**Osservazioni alla variante al P.I.I. in variante al P.G.T. per l'attuazione del Programma Integrato d'Intervento relativo all'ambito di trasformazione comparto F – Ex Camiceria Leva di via Roma, Via E. Fermi e via San Giovanni Bosco adottato con Delibera di Consiglio Comunale n. 18 del 3 agosto 2022.**

#### **CONTENUTO DELLE OSSERVAZIONI**

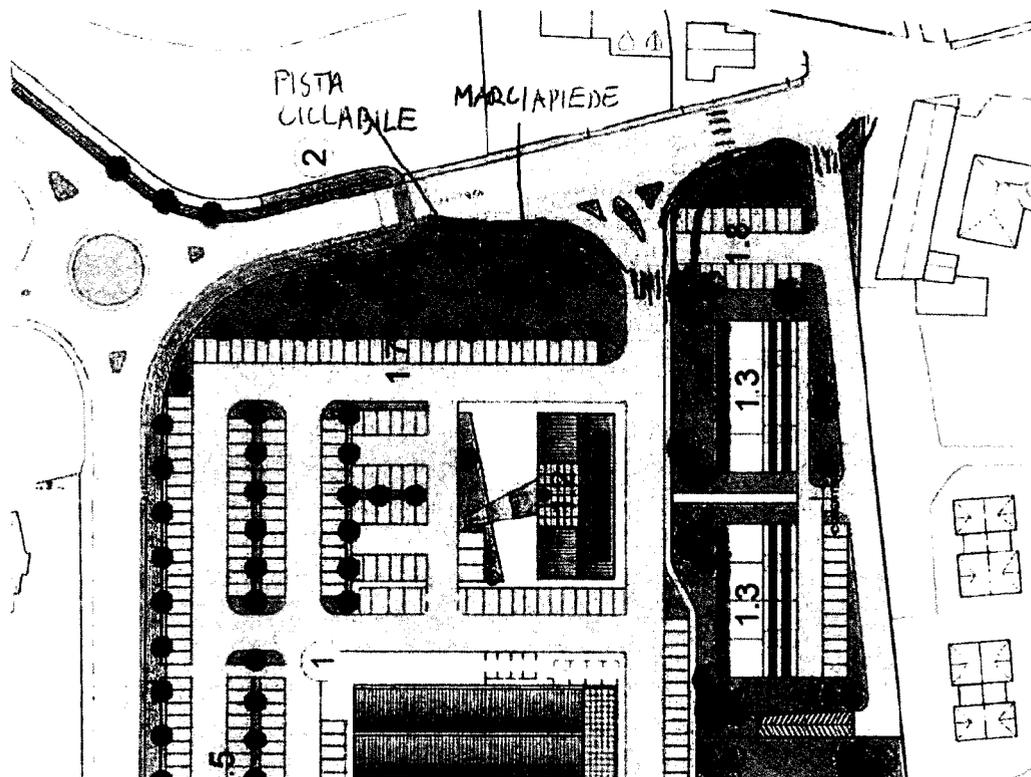
Inoltre, nell'attuale progettazione non è previsto alcun accesso diretto dei pedoni da via Roma, le sole alternative previste venendo dal centro paese sono due. La prima è prendere il marciapiede a destra di via

Roma, attraversare a livello del percorso ciclopedonale progettato e seguire la pista ciclo-pedonale che corre su via Fermi per poi girare a sinistra e raggiungere attraverso il parcheggio il supermercato: una soluzione che allunga di molto la strada da percorrere a piedi. La seconda soluzione è cercare di raggiungere il marciapiede progettato all'interno del comparto, parallelo agli edifici di progetto 1.3, attraversando via Roma e percorrendo vari metri senza alcuna protezione lungo l'ingresso/uscita delle macchine; questa sarebbe anche l'unica soluzione per i pedoni diretti all'edificio commerciale di vicinato. Per i pedoni è pertanto fondamentale prevedere un accesso che li conduca in sicurezza a raggiungere il marciapiede che corre lungo la strada di uscita delle auto, parallelo agli edifici nel progetto indicati 3.1. E' importante inoltre che questo accesso non sia in promiscuità con il percorso ciclabile. Si ricorda infatti che il "Piano Generale della Mobilità Ciclistica urbana e extraurbana 2022-2024"<sup>20</sup> predisposto dal Ministero delle Infrastrutture e della Mobilità Sostenibili (Mims) per l'infrastrutturazione ciclabile introduce l'obiettivo specifico OSp\_3.6 "superare, ove possibile, il modello di itinerario promiscuo ciclopedonale, promuovendo la distinzione, salvo casi eccezionali, dei percorsi tra pedoni e ciclisti...".

La separazione tra percorsi destinati a pedoni e disabili (marciapiedi) e percorsi ciclabili protetti destinati a ciclisti (piste ciclabili) garantirebbe una più adeguata e sicura circolazione, almeno in questo breve tratto. Questa separazione, infatti, che sarebbe auspicabile anche in altre parti del percorso ciclopedonale, è fondamentale in una zona che sarà verosimilmente molto più frequentata come via di accesso al supermercato e dell'edificio commerciale di vicinato. La superficie destinata a questi ampliamenti dovrebbe essere ottenuta attraverso la diminuzione delle aree di parcheggio in progetto, attualmente molto estese e con numero di posti che non tiene in conto alcuna sinergia/uso promiscuo tra parcheggi del supermercato e quelli della palestra.

- Il prolungamento della pista ciclabile lungo la via Roma in modo da consentire il passaggio dei ciclisti in sicurezza in concomitanza con l'uscita e l'ingresso delle macchine nel comparto. Questo può essere realizzato con un percorso ciclabile in sicurezza che consenta alle biciclette l'attraversamento con passaggio pedonale prima dell'allargamento delle corsie di ingresso/uscita. Questa soluzione è correntemente applicata in ogni nuova realizzazione di supermercati/centri commerciali (ad esempio Burger King di Vergiate). Un possibile percorso del prolungamento della pista ciclabile e del marciapiede è rappresentato in rosso nella figura sottostante.

- Creare accanto alla pista sopraindicata un marciapiede dedicato a pedoni e disabili per il tratto che congiunge il marciapiede con l'uscita su via Roma in direzione centro, prevedendo anche apposito passaggio pedonale su via Roma.
- Realizzare questi ampliamenti senza andare a discapito delle superfici delle aree verdi, ma rivedendo l'attuale superficie delle aree a parcheggio.

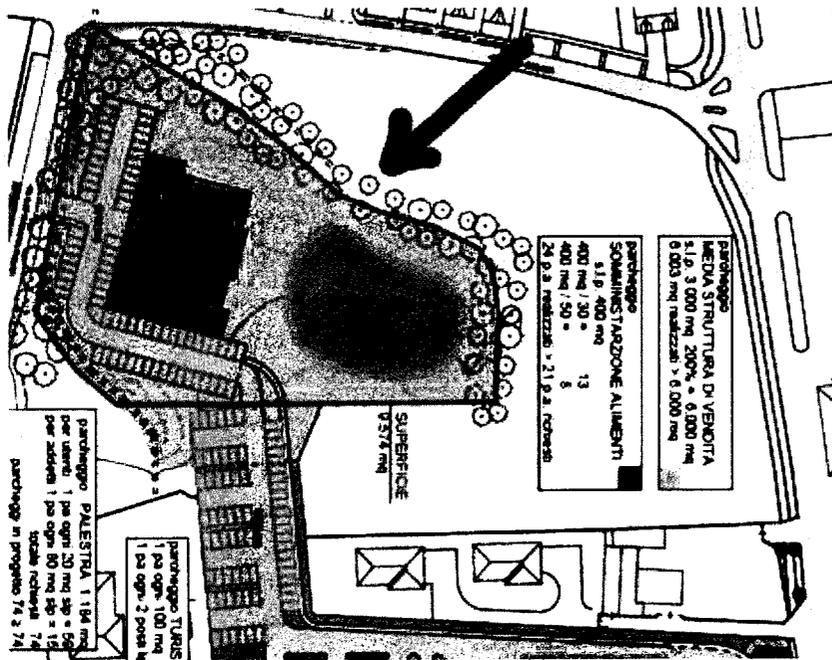
È importante fare notare che la formazione della depressione idraulica non dovrebbe entrare nel computo della compensazione forestale. Come si evidenzia attraverso tutti i documenti ufficialmente presentati, cominciando dal documento "3.Progetto. ART. 7 – SMALTIMENTO REFLUI CIVILI E ACQUE METEORICHE": «*Le acque di origine meteorica dovranno essere smaltite all'interno del lotto della Baragiola mediante recapito ad una depressione a verde permeabile idonea al recupero a scopo irriguo dell'acqua piovana e successivo collegamento con idoneo impianto di pompaggio al colatore della Baragiola come previsto dal progetto di invarianza idraulica*», questa opera serve solo al progetto edilizio, che è obbligato a rispettare il principio di invarianza idraulica e idrologica delle acque meteoriche, perciò **non** va considerata come una compensazione forestale. Oggi non esiste sul posto un ecosistema acquatico e dunque questo "invaso" non rinforzerebbe nessun biosistema preesistente e non sarebbe di particolare utilità alla comunità, che ha il lago Maggiore per ricreazione, né educativo per la cittadinanza.

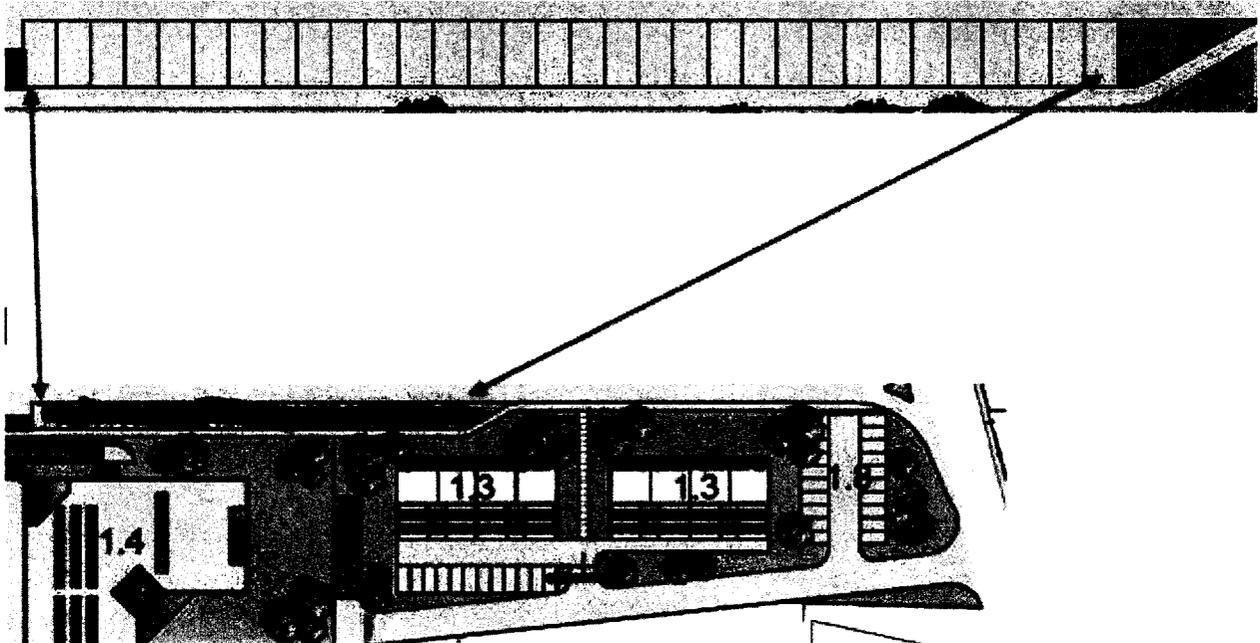
Lo spazio destinato allo scarico/carico merci, posizionato ad Ovest rispetto al fabbricato, sarà la zona di servizio della nuova attività commerciale.

Al fine di mitigare l'impatto visivo della zona adibita a carico e scarico merci nei confronti dell'area circostante, dei percorsi e in particolare degli edifici circostanti che si affacciano o si affacceranno, è prevista la realizzazione di una schermatura ombreggiante in profili di metallo con diverse colorazioni nelle tonalità del verde, sorretta da un sistema di travi reticolari che consentono di coprire l'intera luce dell'area esterna destinata allo scarico merci, che separa l'edificio commerciale con il muro di recinzione posto sul confine del sedime.

- di provvedere al rivestimento di queste travi metalliche con delle piante arrampicanti che non solo rafforzerebbero la 'schermatura visiva", ma donerebbero una immagine più gradevole e aiuterebbero ad assorbire i forti rumori generati dalle attività previste in questa zona (per dettagli sulle piante rampicanti riferirsi all'osservazione n. 12 - Il giardino verticale e i tetti verdi).

PROSPETTO NORD-OVEST EDIFICI RESIDENZIALI E TURISTICO RICETTIVO

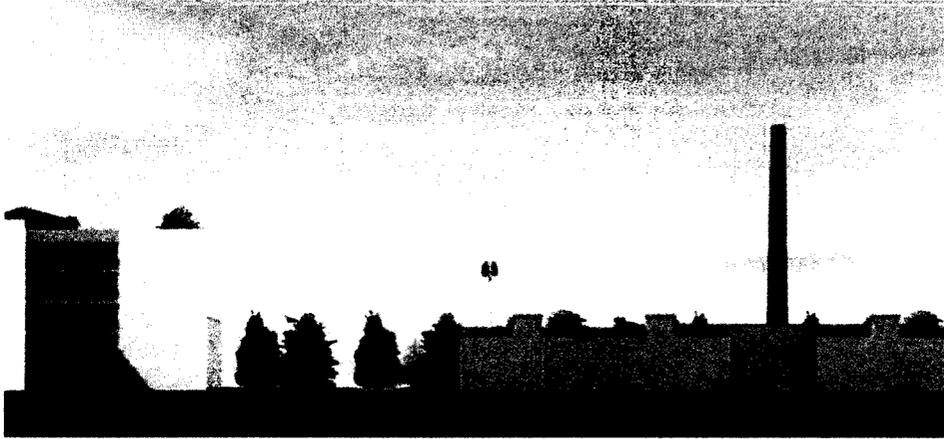
Il progetto prevede la sistemazione di un cartellone sopraelevato "TIGROS" che da un punto di vista visivo può entrare in concorrenza con la ciminiera del locale caldaie della vecchia camiceria Leva (vedi disegni di progetto). La ciminiera è l'unico elemento che rimane con forte carattere simbolico e culturale di una parte fondamentale della storia di Ispra.

- di evitare la sistemazione del cartellone sopraelevato "TIGROS" che compete e intralcia la visione dell'originaria ciminiera del locale caldaie della vecchia camiceria Leva.
